経年劣化する原発群について

井野博満

付録1：「第2回高経年化対策に関する意見聴取会」（2011年12月15日）に提出した意見

高経年化意見聴取会の進め方についての意見と質問

図1 玄海1号炉監視試験片データとJEAC4201-2004年版予測曲線

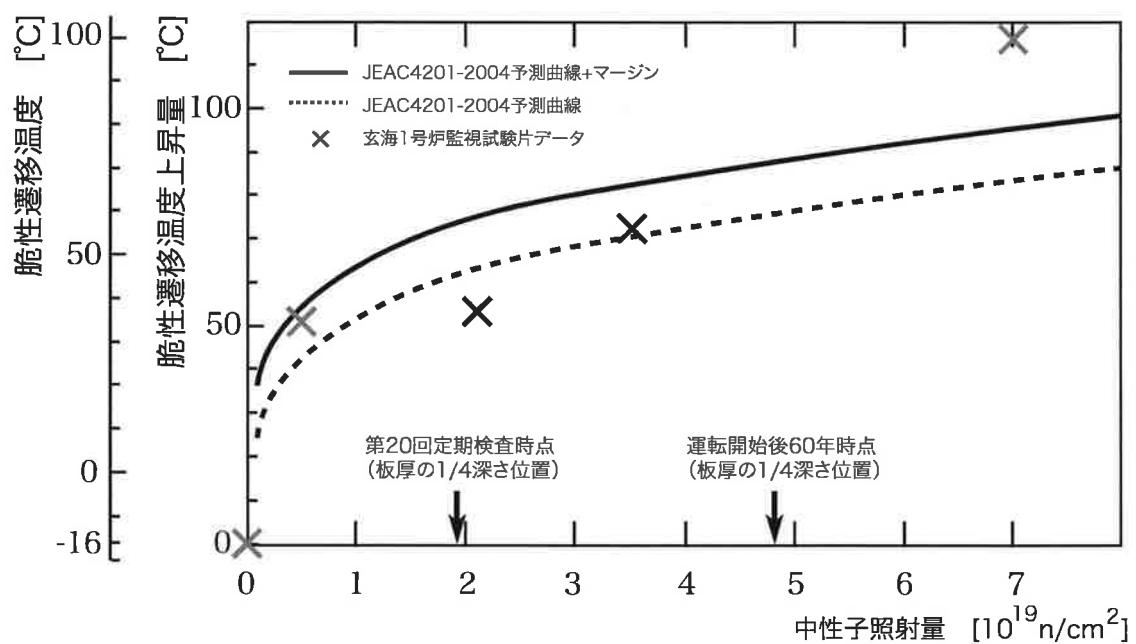
しかも重要なことは想定外の脆化だったことだ。前回（第3回）の監視試験結果（1993年2月）では脆性遷移温度は56°Cであった。それが予測に反して42°Cも上昇した。図1は、九州電力が2003年12月に提出した「高経年化技術評価書」に記載されている図に、今回の第4回監視試験結果（図の右上の×印）を加筆したものである。3回までのデータ点はこの時点での予測曲線にほぼ沿っているのに対し、今回のデータは著しく上へとびでている。図1をよくみていただきたいのだが、図中の破線が予測曲線であって実際はそれにマージン（ばらつきによる誤差）を加えて予測上限としたものである。その上限を大きく超える脆化が起っているのだ。

しかし、そういう求め方が根拠をもつためには図1に示す脆化予測曲線がそれなりに意味をもつものでなければならない。しかし、予測曲線（破線）に40°Cものマージンをつけてかさあげしなければならぬとすれば、それは測定誤差やばらつきの範囲を越えて、もはやこの予測式が成り立たないということを意味していると考えるべきである。

JEAC4201の脆化予測手法は、どのような監視試験結果が観測されても、マージンでかさあげすることにより、予測式を正当化し、そうして得られた予測を正しいものとする。しかし、このような監視試験の考え方や運用は科学的にみてはなはだ不適切なものである。現象を正しく見るという科学の方法に忠実であろうとするならば、そのような結果になった場合には、予測式自体を疑うか、監視試験片の素性を疑うかしかない。

図2 玄海1号炉監視試験片データとJEAC4201-2007年版予測曲線

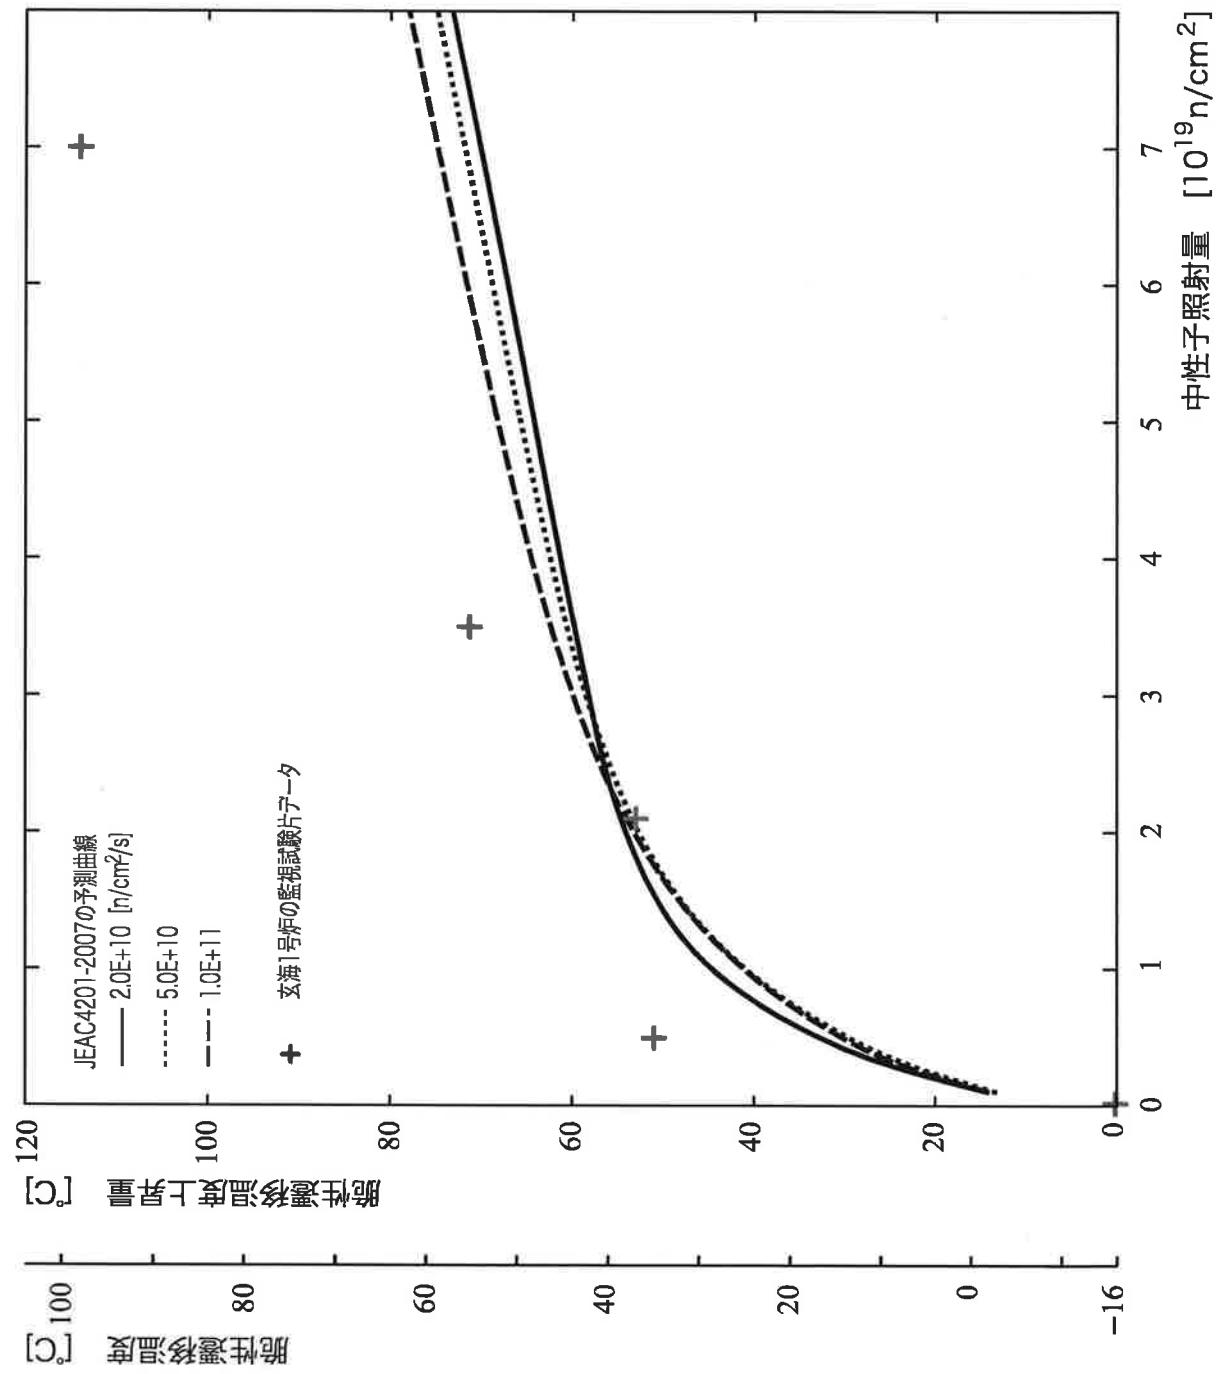
さて、では、2007年版脆化予測式で玄海の異常な脆性遷移温度は説明可能か。否である。図2に、2007年予測式にしたがって筆者らが描いた照射脆化予測曲線と観測された脆性遷移温度とを示す。この図には、図1と同じく、脆性遷移温度そのものの目盛と脆性遷移温度上昇量（初期値-16°Cとの差）をあわせて示した。

98°Cという観測データが、予測曲線から上方に40°Cもとび離れていることがみてとれよう。これはばらつきなどといえるものではない。図3にくらべ、むしろ、乖離はさらに大きくなっている。このように、最新の2007年予測式によっても玄海1号炉の照射脆化挙動はまったく再現できない。したがって、なぜ玄海1号炉で大きな脆性遷移温度が観測されたのか、という説明もまったくつかない。玄海1号炉に関しては、1991年予測式（図1）も2007年予測式（図2）も予測能力を失っているのである。そのような予測式をもとにして現在の脆

図3：美浜1号機におけるP TS評価図（関西電力「40年高経年化技術評価書」による）にJEAC4206-2007の(A7)式を用いて描いた K_{Ic} 曲線を加筆した図

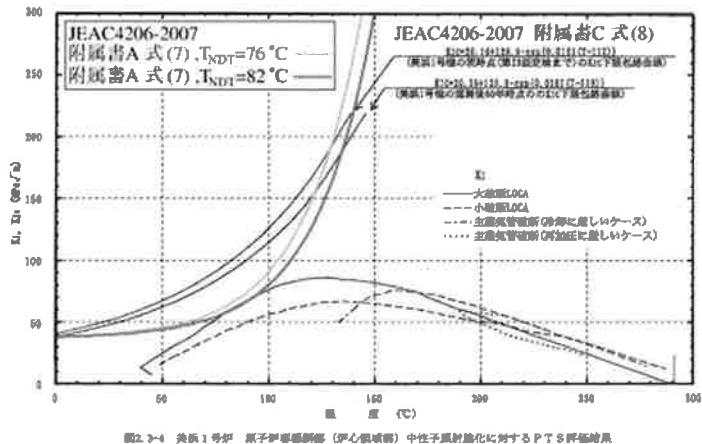
さて、美浜 1 号炉「容器の技術評価書 1.原子炉容器」の p31 には K_I と K_{Ic} の関係を評価した結果（PTS 評価結果）の図 2.3-4 が掲載されている（図 1）。この図には、熱応力が時間経過（したがって温度経過）とともにどのように変化してゆくかという K_I 曲線（PTS 状態遷移曲線という）と破壊靱性値がどのような温度依存性をもっているかを示す K_{Ic} 曲線（破壊靱性遷移曲線という）とが描かれている。この図をみると K_{Ic} 曲線と K_I 曲線はかなり接近しているが、いずれも温度においても $K_{Ic} > K_I$ であり、圧力容器の破壊は起こらないと評価されている。

を使うよう定められている。ここで RT_{NDT} は、観測された脆性遷移温度(関連温度)である。問題は、美浜1号炉で測定された破壊靱性値が、信頼できる数値であるかどうかである。多数の信頼できる測定値があれば、それらを下限とした包絡曲線(C8)式を求めることができるが、データの数が少なかつたり、測定値が信頼できなければ、さらに小さな破壊靱性値が観測されるかも知れず、(C8)式は危険側となり、(A7)式を使うべきであると考える。

美浜1号炉高経年化技術報告書では、(C8)式が記載されているのみで、破壊靱性値の生データが公表されておらず、データの信頼性についての検討や判断ができない。一刻もはやく、すべての事業者は生データを公表し、 K_{lc} 曲線を導いた解析法も示すべきである。

図3は、『美浜1号機高経年化技術評価書』(2009年11月)にある図(図2.3-4、p31)に筆者らが(A7)式をもとにした2本の曲線を加筆したものである。この図をみると、(A7)式をもとにした K_{lc} 曲線と K_1 曲線はほとんど接するほどに接近する。 K_1 曲線の推定に誤差があることを考えて、 K_{lc} 曲線と K_1 曲線とは、ある程度離れていることが求められている。そう考えると、美浜1号炉の照射脆化は危険域に達していると考えざるを得ない。
